Stadt Uetersen

53. Änderung des Flächennutzungsplans und Bebauungsplan Nr. 115 „Tornescher Weg - Ost“

Abwägung der Stellungnahmen aus der Behördenbeteiligung (§ 4 Abs. 2 BauGB) und der öffentlichen Auslegung (§ 3 Abs. 2 BauGB)

Stand: 10.11.2020

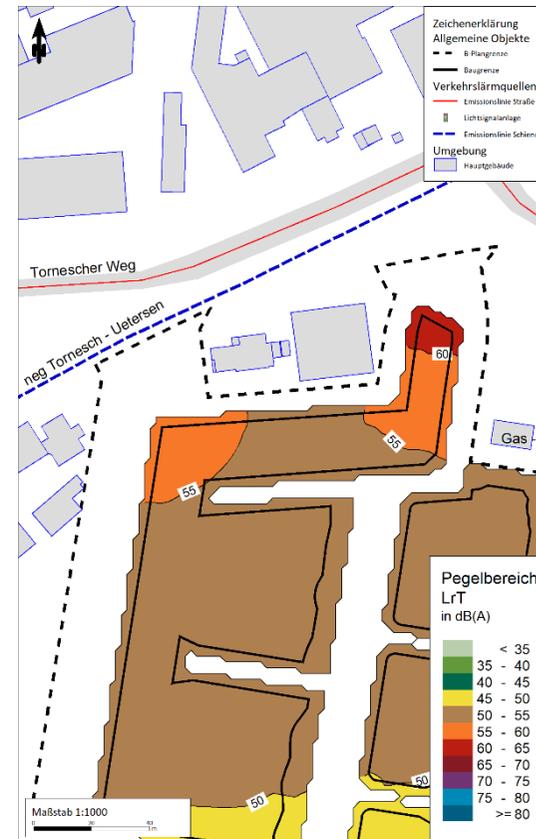
<p><u>Mögliche Diskrepanz zu der Verkehrslärmuntersuchung zum B-Plan 10</u> Die schalltechnische Untersuchung zur ersten Änderung des B-Plan 10 lag dem LLUR beim Verfassen dieser Stellungnahme nicht vor; allerdings müssten die Verkehrslärmimmissionen nördlich oder südlich des Tornescher Weg identisch sein. Im B-Plan 10 wurde für das WA-Gebiet ein maßgeblicher Außenlärmpegel von 64 dB(A) (somit ein Beurteilungspegel von 61 dB(A) bestimmt; auf die Verkehrslärmimmissionen kämen somit 60 dB(A) in ca. 100 m Entfernung nördlich des Tornescher Wegs. Der jetzt beauftragte Sachverständige errechnet die 60 dB(A)-Isophone bereits in 50 m Entfernung südlich des Tornescher Wegs. Diese Differenz ist für das LLUR zurzeit nicht nachvollziehbar, zumal der</p>	<p>Der Hinweis wurde geklärt. Nach der Schalltechnische Untersuchung zur 1. Änderung des Bebauungsplans Nr. 10 der Stadt Uetersen –Stand Dezember 2017–, LAIRM CONSULT GmbH lag zur Bestimmung der Verkehrslärmemissionen der Verkehrsentwicklungsplan der Stadt Uetersen vom 17.10.2008 vor. Als Verkehrsmenge 2025 für den Tornescher Weg westlich Wittstocker Straße wird in der Untersuchung ein DTV von 14.800 Kfz/24h mit einem Lkw-Anteil 20 % tags und 10 % nachts angegeben. Die Lkw-Anteile entsprechen der Angaben der Tabelle 3 der RLS-90, wenn nichts Genaueres bekannt ist. In der Schalltechnischen Untersuchung zum B-Plan 115 aus dem Jahr 2020 lag eine Verkehrszählung im Knoten Kreuzung Lesekampstraße, Tornescher Weg,</p>

Stellungnahmen - Behörden	Abwägungsvorschlag
<p>Verkehrslärm der Straße die maßgebliche Quelle darstellen soll. Es sollten daher die Rechenansätze der beiden Gutachten abgeglichen werden. Aufschluss könnten hier die LOG-Dateien geben, sie lagen jedoch nicht bei.</p>	<p>Ossenpadd aus dem Jahre 2019 vor. Aus der Zählung folgt eine Abschätzung der Verkehre für den Tornescher Weg (Ost) zu 14.000 Kfz/24h. Die Lkw-Anteile wurden in den Spitzenstunden ebenfalls gezählt. Daraus konnte ein Lkw-Anteil für den Tagzeitraum von 4,6% und nachts von 2,4% ermittelt werden. Die (gezählten) Lkw-Anteile sind also deutlich geringer als die nach Tabelle 3 der RLS-90, die nur hinzugezogen werden, wenn nichts anders bekannt ist. Insoweit ist die Verkehrslärmprognose zum B-Plan 115 korrekt und bleibt.</p>
<p><u>Berücksichtigung der Zulässigkeit bzw. der Ausgestaltung von Außenwohnbereichen</u> Nach Auffassung des LLUR fehlt es an einer Festsetzung zur Gestaltung von Außenwohnbereichen, analog zum B-Plan 10 (1. Änderung) unter Darstellung der 58 dB(A)-Isophone in einer Nebenzeichnung: <i>„Befestigte Außenwohnbereiche wie Terrassen, Balkone und Loggien sind im allgemeinen Wohngebiet oberhalb der in der Nebenzeichnung 4 dargestellten 58 dB(A)-Isophone nur in geschlossener Gebäudeform bzw. auf der dem Tornescher Weg lärmabgewandten Seite zulässig.“</i></p>	<p>Der Anregung wird nicht gefolgt. Außenwohnbereiche dienen der dauerhaften Nutzung im Freien. Auch für Außenwohnbereiche ist der Schutz vor Lärm ein wichtiger Belang. Nach der DIN 18005 ist für heranrückendes Wohnen in allgemeinen Wohngebieten ein Zielwert, der Orientierungswert von 55 dB(A) am Tage vorgesehen. Der Orientierungswert für Mischgebiete ist 60 dB(A). Die Schallsituation des Verkehrslärms in 2 m Höhe stellt sich wie folgt dar:</p>

Im Plangebiet ist großflächig vor Verkehrslärm geschützt. Nur eine sehr kleine Fläche ist mit Verkehrslärm knapp über 60 dB(A) beaufschlagt. Auch in Mischgebieten ist Wohnen zulässig; der Verkehrslärm, der auf das Plangebiet einwirkt, erfüllt die Anforderung an gesunde Wohnverhältnisse. Das Gebot der planerischen Zurückhaltung fordert den Verzicht auf übermäßige Festsetzung zum Schallschutz.

Städtebauliche Idee ist es im B-Plan 115, kleinteiliges Wohnen zu ermöglichen, beispielsweise Einzel- oder Doppelhäuser. Städtebaulich widerspricht ein Schallschutz der Außenwohnbereiche über Verglasungen oder Anordnungen

Abbildung: Lage des Ökokontos in Appen an der Pinnau (Flurstücke 2/0, 3/0, 4/0, 5/0, Flur 6, Gemarkung Appen)

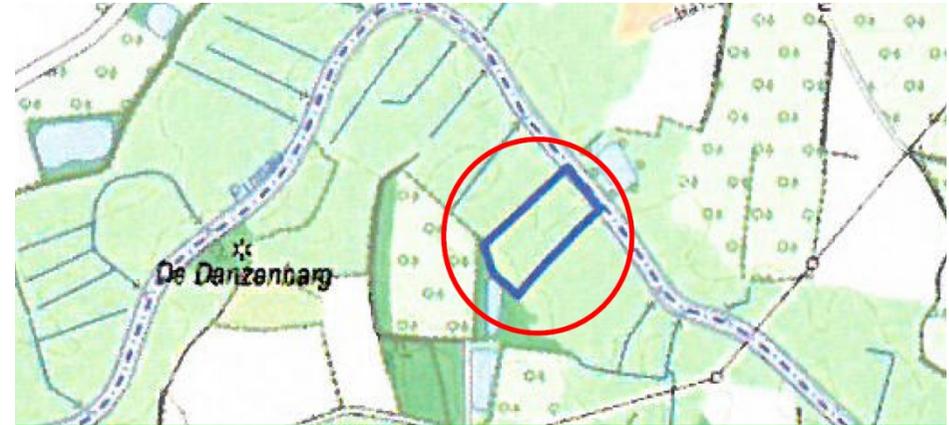
Der Fischotter wurde bereits wiederholt am Ohrtbrooksgaben gesichtet. Dies ist durch Zeugen zu belegen, die bei Bedarf nachgereicht werden würden. Der Ohrtbrooksgaben mündet nur ca. 1,7 km südlich der geplanten Baufläche in

Die Betrachtung des Fischotters wurde im Umweltbericht im Kapitel Artenschutzrechtliche Betrachtung ergänzt.

maßnahmen dem Fischotter zugute, da durch die Extensivierung von Grünlandflächen an der Pinnau eine Aufwertung des Flusslaufes erfolgt (s. folgende Abbildung).
